# 감사결과 처분요구 목록

## [서울시설공단]

**제 목** 방음시설 자재비(투명방음판) 과다설계 및 자재공급 승인·준공 부적정 등

**제 목** \*\*\*\*교 교량받침 교체 설계 및 시공 부적정 등  
**관 계 기 관** 서울시설공단  
**내 용**

[그림 1] \*\*\*\*교의 교대 (복원)준공도

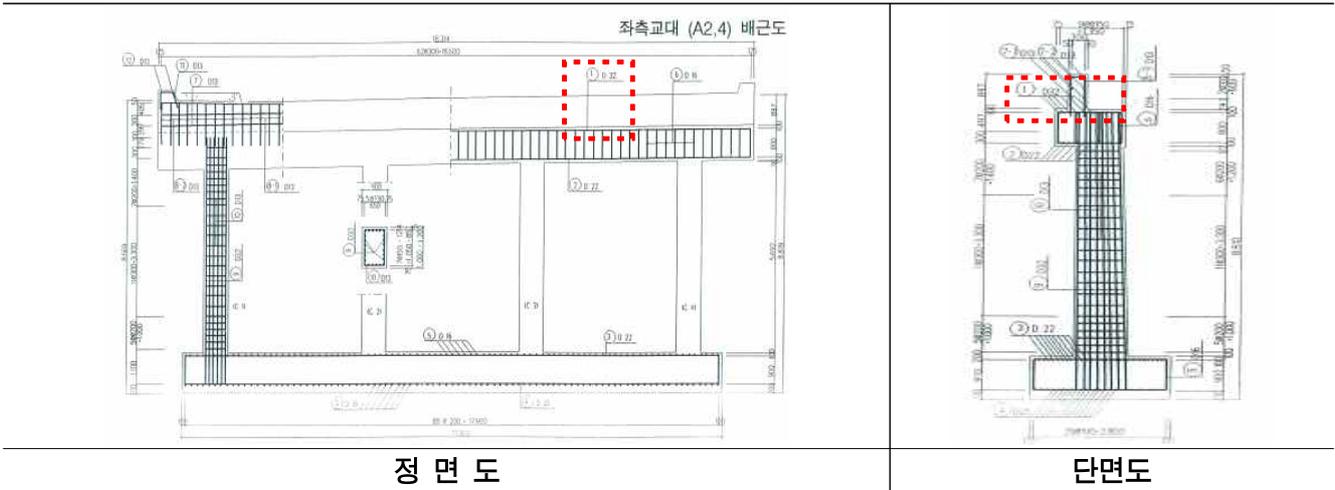
그런데 설계자는 \*\*\*\*교의 교대(A1, A2) 지점에 설치된 기존 교량받침(45개)을 내진(탄성)받침으로 교체 설계하면서 현장조사결과 등에 따르면 기존 받침부의 높이가 65~130mm이고 하부구조(교대의 상부보)에 주철근(D32mm)이 깊이 100mm 지점에 매설되어 있어 주철근의 간섭 및 손상없이 교체설치가 가능한 최대 높이는 최대 230mm<sup>11)</sup>만 확

보되므로, 이보다 높은 교량받침으로 교체하는 경우에는 교대 상부에 매설된 주철근의 간섭·절단(콘크리트 절취높이 153~218mm<sup>12)</sup>)이 불가피한데도

이에 대한 대책 및 보강방안 마련 검토와 이에 부합하는 설계도서(시공상제도, 구조물도)의 작성없이 아래 [그림 2]와 같이 높이 283mm<sup>13)</sup>(탄성받침 143mm+앵커소켓 140mm)의 내진(탄성)받침으로 교체토록 현장여건에 맞지 않게 설계도서를 작성하였다.

- ① 설계도서 및 시공상세도와 다르게 임의 변경하여 교대 주철근 절단·임의용접 이음 설치한 사항에 대하여 실제 시공한 대로 철근배근도, 철근가공조립도 등 시공상세도를 설계자 및 시공자로 하여금 재 작성토록 하고 이를 반영한 도서(교대의 측면도, 정면도, 단면도 등) 및 구조계산서에 의해 해당 구조물에 대한 구조 안전성 및 내진성능 확보 여부 등을 검토 확인하여 그 결과에 따라 보강(재시공 등) 조치하시기 바랍니다.(시정)
  - ② 현장 여건과 맞지 않게 교량받침 교체 설계하고, 주요 구조부를 설계도서 및 관련기준과 다르게 주철근 절단, 임의 용접이음 등 시공하여 「과업내용서」, 「공사시방서」 등 관련규정을 위반한 아래 관련자[설계자·시공자(그 소속 건설기술인 포함)]에 대하여 「건설기술 진흥법」 제53조(건설공사의 부실 측정) 및 같은법 시행령」 제87조(건설공사 등의 부실 측정) 제5항에 따라 “벌점”을 부과하시기 바랍니다.(통보)
- (3.6) 설계도서 작성 소홀, (1.8)(1.18) 시공상세도면 작성 소홀, 설계도서 및 관련 기준과 다른 시공 등

[그림 3] \*\*\*\*교 받침부 콘크리트 상세도

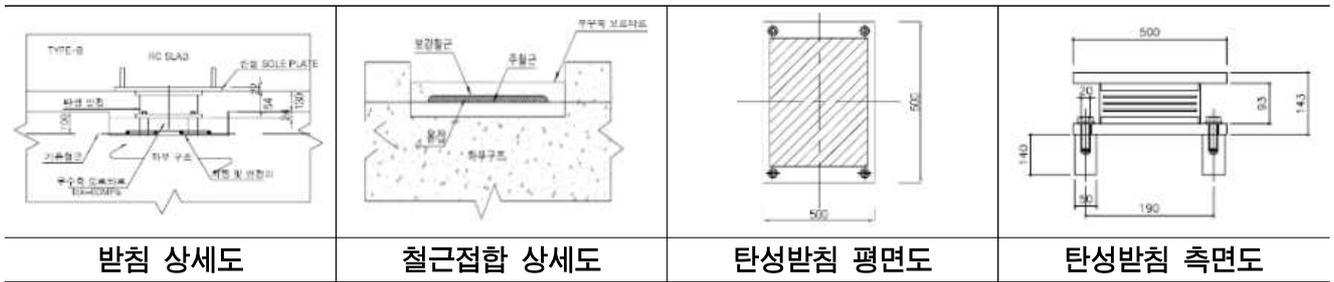
이건 공사 설계도면(받침부 콘크리트 상세도, \*\*\*\*교 받침 교체 순서도)에 따르면 시공자는 아래 [그림 3]과 같이 \*\*\*\*교 교대(A1, A2)의 기존받침 제거 및 내진받침(높이 283mm) 설치 시 주철근의 손상을 주지 말아야 하고 내진받침의 정착을 위한 신설앵커 설치 시 철근과 간섭을 피하기 위해 시공 전 교대(A1, A2) 부분의 철근탐사를 진행한 후 안전하게 시공하여야 하며 주철근과는 겹침 이음하여 용접 시공하여야 한다.

그런데 시공자는 \*\*\*\*교 교대(A1, A2)의 기존받침 18개를 내진(탄성)받침으로 교체 시공하면서 설계도·시방서 등에서 요구·허용되지 않게 교대(하부구조 상부)에 설치된 주철근(D32mm) 일부를 아래 [사진 1]과 같이 절단하고 철근의 겹이음길이, 이음위치, 이음방법 등 시공상세도(철근가공조립도, 철근배근도 등)에 대한 검토·확인이나 공사감독자의 검

토·확인이나 승인 없이 시공상세도를 임의 변경하여 임의 용접 이음 시공한 것으로 나타났다.

감사 지적이후 답변 제출된 철근배근도, 철근가공조립도 등 시공상세도는 철근배근 방법, 용접 방법, 이음길이 등이 실제 시공사진과 다르게 잘못 작성되어 있어 실제 시공된 대로 시공상세도를 재 작성하고 이를 반영한 도서(교대의 측면도, 입면도, 단면도 등 준공도면) 및 구조계산서에 의해 전체 구조물에 대한 구조 안전성 및 내진성능 평가 후 그 결과에 따른 보강방안 마련 등의 조치가 필요하다.

[사진] \*\*\*로 LED가로등 등기구(내부) 미접지 현황

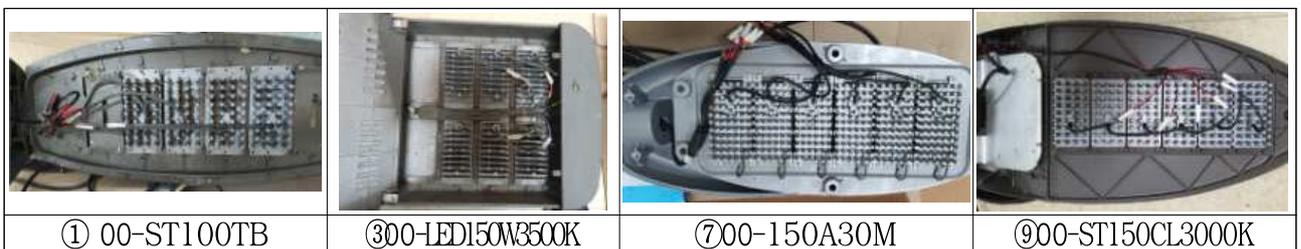
그리고 2020.4.21. \*\*\*로에 설치된 LED등기구에 대해 현장확인<sup>24)</sup> 결과 설치된 9개 제품(\*\*\*\*등)은 KS규격(접지) 제품으로 아래 [표 6], [사진]에서와 같이 등기구에 접지선 등이 없는 제품으로 납품되어 미접지 설치된 것으로 나타났다.

특히, 등기구의 접지 미시공으로 이용자 등의 감전 사고 발생 우려 및 LED가로등(컨버터)의 수명을 감소하게 하는 등 부실시공을 초래하였다.

또한 등기구의 접지 성능은 「전기설비 기술기준」, KS기준, 제품규격서 등에 적합하여야 하고 \*\*\*로에 설치된 등기구는 모두 KS규격(접지) 제품으로 「LED 가로등 및 보안등 기구」(KS C 7658) 6.1(표시사항) 및 6.4.(접지)에 적합하여야 하는 것이므로 발주청의 주장은 이유가 될 수 없다.

- ① 납품업체로 하여금 색온도 등 도로별 설계기준 미달 제품과 도로조명등급 미달 제품을 설치한 구간에 대해 해당 제품에 대한 배광형태 및 시뮬레이션을 제출받아 검토·확인 및 외부전문가의 자문을 받아 그 결과에 따라 보완 조치하시고 LED등기구의 미접지 설치 구간에 대해 보완시공 등 방안 마련하여 조치하시기 바랍니다.(통보)
- ② 도로별 설계기준과 도로조명등급에 부적합한 자재 구매 설치 등 물품구매 업무를 소홀히 한 관련자에 대해 귀 공단 「인사규정」 제47조의3(주의·경고등) 등에 따라 주의를 촉구하시기 바랍니다.(주의)

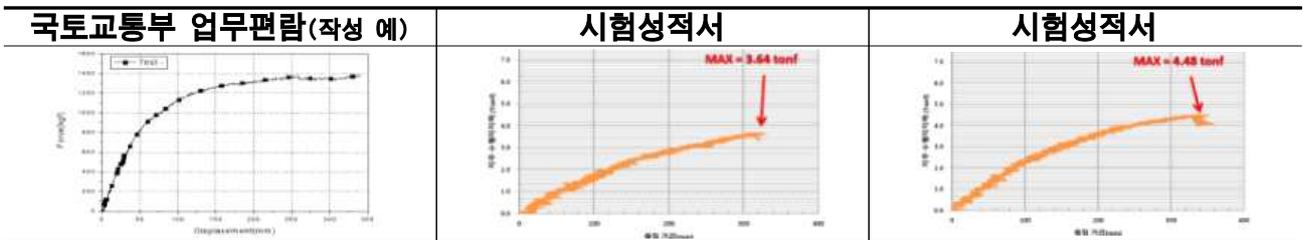
그런데 시공자는 이건 공사 시행과정에서 0000울타리 지주에 대한 수평지력 품질시험(검사)을 품질검사 전문기관 또는 건설기술용역업 등록자가 아닌 일반사업자(\*\*\*\*)에게 의뢰하여 실시하였으며,

그러나 발주청은 계약문서인 공사시방서에 품질검사전문기관에서 품질시험을 실시하는 것으로 명시하고 일반 사업자에 의한 품질시험에 대해 시공자의 실정보고나 계약내용의 변경 등의 조치없이 주장하는 것으로 인정될 수 없으며
